**Forum mondial de l'harmonisation
des Règlements concernant les véhicules****Groupe de travail en matière de roulement et de freinage****Soixante-seizième session**

Genève, 17-21 février 2014

Freinage des motocycles: Règlement n° 78**Proposition d'amendements au Règlement n° 78
(Prescriptions uniformes relatives à l'homologation
des véhicules des catégories L₁, L₂, L₃, L₄ et L₅
en ce qui concerne le freinage)****Communication de l'expert de l'Association internationale
des constructeurs de motocycles***

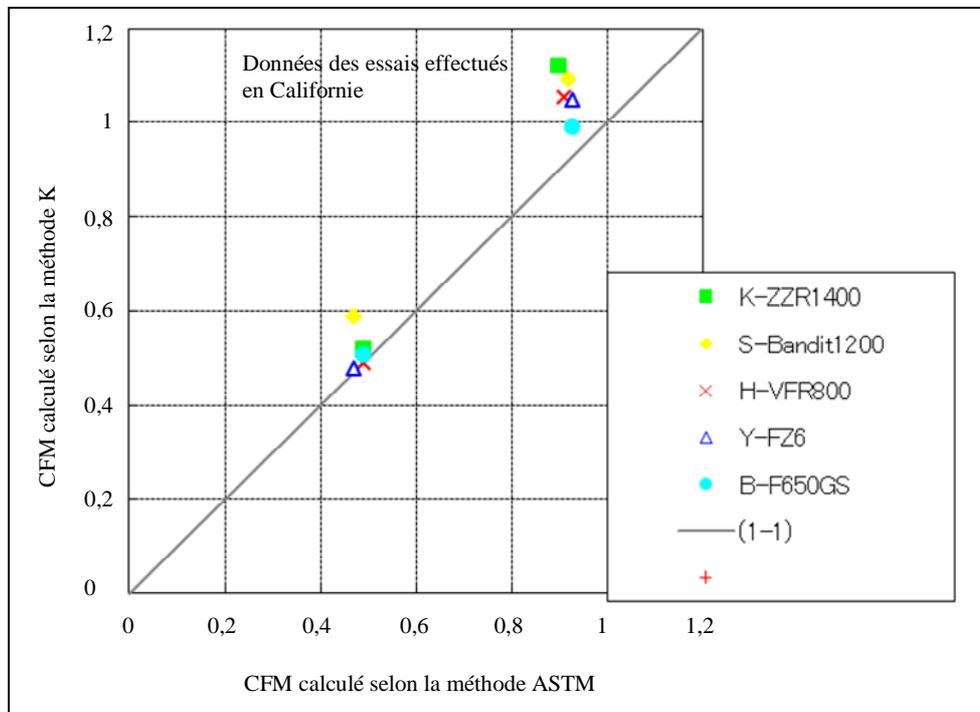
- c) Au cours des discussions portant sur le RTM n° 3, il a été procédé en Californie à un essai de concordance entre la méthode K et la méthode ASTM. Les résultats de cet essai sont présentés dans le graphique ci-après.

Les valeurs du CFM par la méthode K concernaient le même parcours et on a constaté ce qui suit:

- Les valeurs du CFM variaient selon les motocycles (pneumatiques);
- De telles différences doivent être autorisées.

Il a été constaté que même pour un parcours identique les valeurs du CFM étaient différentes avec chaque motocycle. On en a conclu qu'il était préférable de mesurer les valeurs du CFM du parcours en utilisant le même motocycle pour rester dans les mêmes conditions.

Dans la proposition de l'Italie, il est prévu que le choix d'un motocycle dépend de la confirmation du niveau de concordance entre la méthode K et la méthode ASTM. L'IMMA est d'avis qu'un motocycle présentant un niveau de concordance similaire à celui qui a été mis en évidence par l'essai effectué en Californie peut constituer un véhicule représentatif utilisable pour mesurer les valeurs du CFM du parcours.

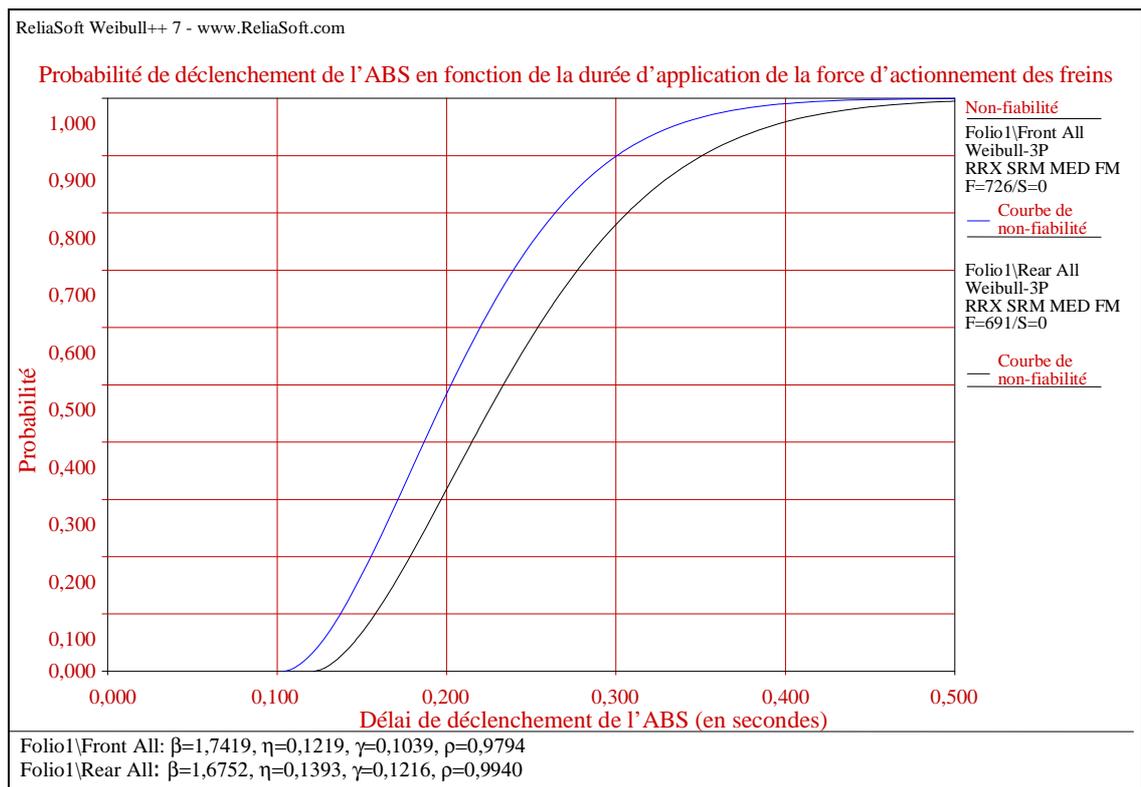
Il a été observé lors des essais que la durée d'application de la force d'actionnement des freins spécifiée à la section 9.5.1 pouvait entraîner de nombreux cas de non-conformité. Le graphique ci-dessous montre que la limite inférieure de 0,2 s se traduit par un taux d'échec de 30 à 50 %.

En ramenant la limite inférieure à 0,1 s, on réduit pratiquement le taux d'échec à zéro. Cette baisse de la limite inférieure tend à rendre le règlement plus contraignant en augmentant le nombre des durées d'application de la force d'actionnement des freins, tout en éliminant des prescriptions d'essai restrictives.

La force d'actionnement des freins est appliquée pendant **0,1** à 0,5 s.».
